ボンバルディア DHC-8-400 型機の 2 件の事故を受けた
我が国の同型式機に対する点検指示について
(製造国政府の耐空性改善命令 TCD-7157-2007 に基づく措置)

○点検対象機：ボンバルディア式 DHC-8-400 型	計 24 機
日本エアコミューター	10 機
ANA グループ (エアニッポンネットワーク、エアセントラル)	14 機

主脚格納作動器の拡大図

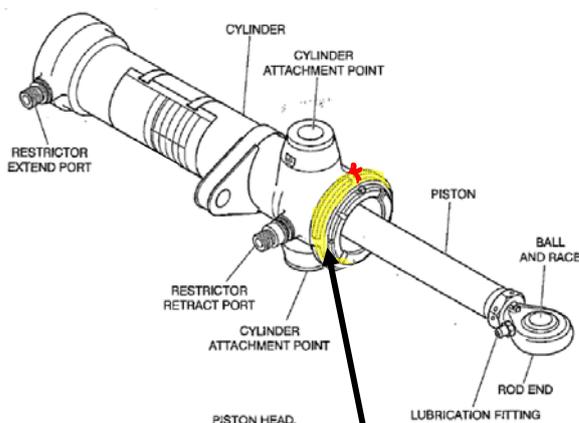
②ナット及びゆるみ止めワイヤーの取付状態の目視点検

- ① 左右の主脚全般について目視点検 (実施期限：次回の飛行まで)
- ② 主脚格納作動器のシリンダー先端のナットについて、ナット及びゆるみ止めワイヤーの取付状態の目視点検 (実施期限：次回の飛行まで)
- ③ 主脚格納作動器について詳細目視点検 (実施期限：着陸回数 8000 回以上又は取付後 4 年超の作動器にあっては、次回の飛行まで。着陸回数 4000 以上 8000 未満又は取付後 2 年以上 4 年以内の作動器にあっては、500 飛行時間以内)

主脚格納機構の拡大図

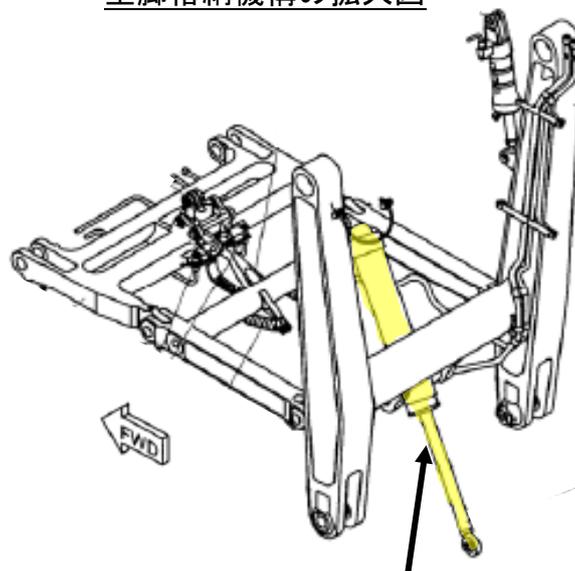
③主脚格納作動器の詳細目視点検
